保安規定変更に係る基本方針(BWR)について

(令和4年 8月17日)

東北電力株式会社
東京電力ホールディングス株式会社
中部電力株式会社
北陸電力株式会社
中国電力株式会社
日本原子力発電株式会社
電源開発株式会社

詳細説明①SA設備の適用される原子炉の状態の適正化

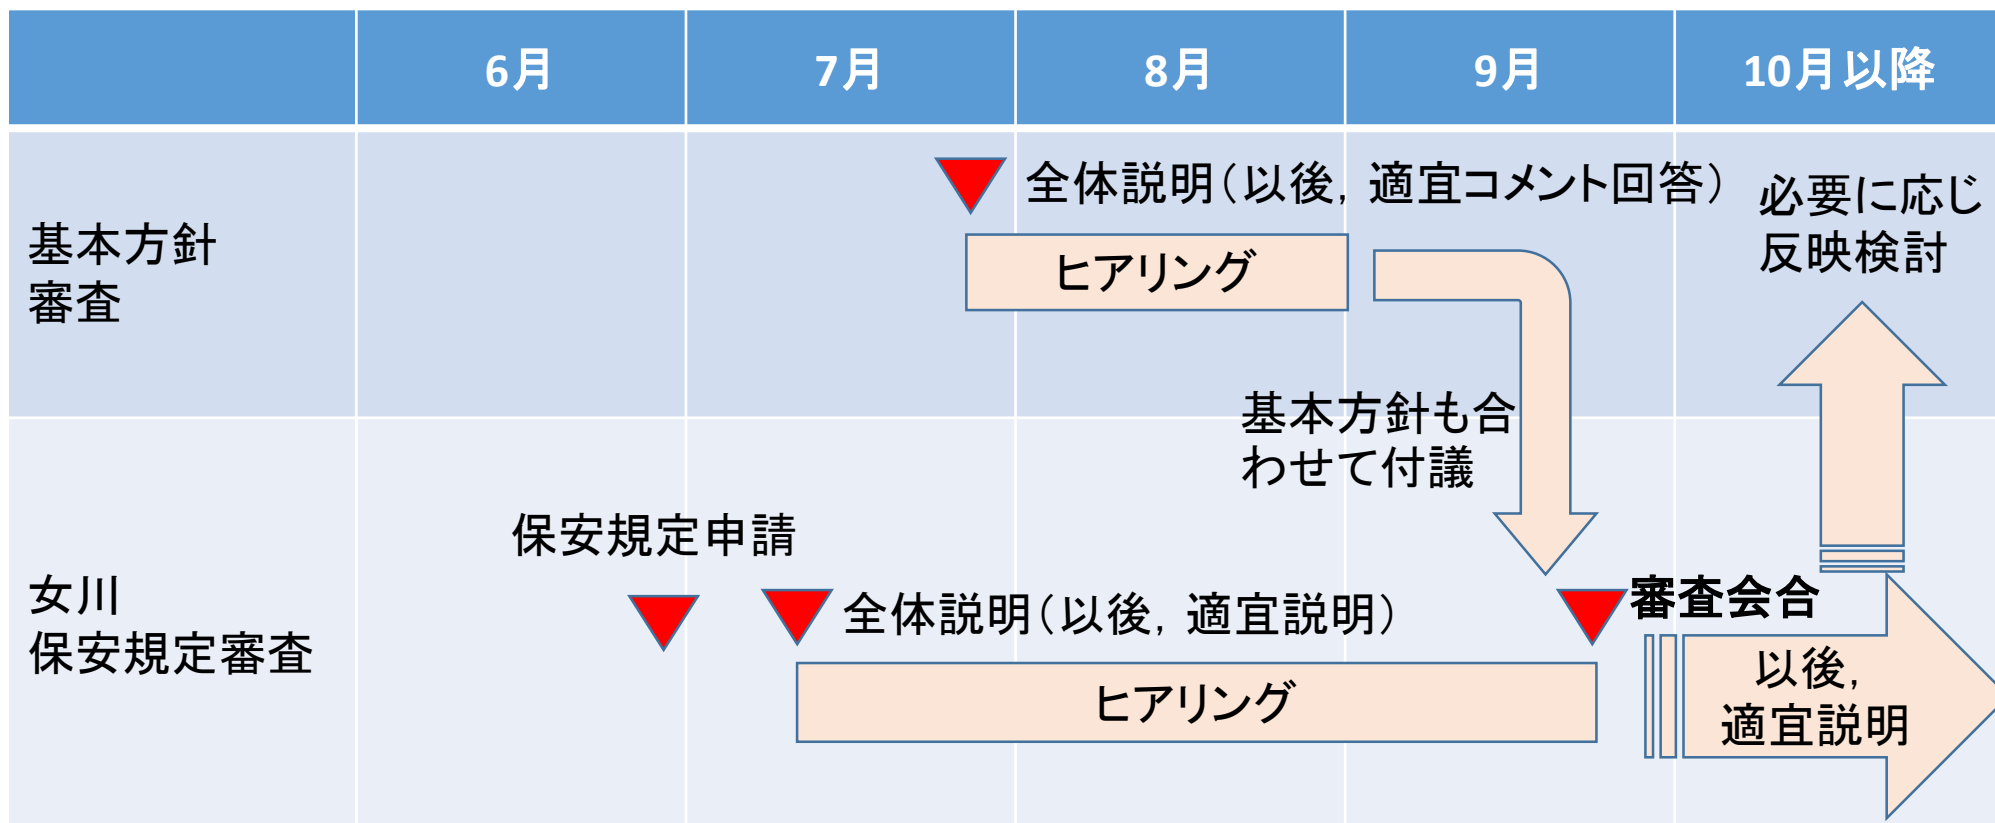
左表の整理に基づき、以下パラメータを追加。

⇒復水貯蔵槽水位・サプレッションプール水位

HPCFポンプの水源監視に必要なパラメータ

⇒RCW系統流量

原子炉および原子炉格納容器を除熱するためにRHR熱交換器へ冷却水を通水する際、規定の冷却水流量が確保されたことをRCW系統流量の増加により確認するため必要となるパラメータ
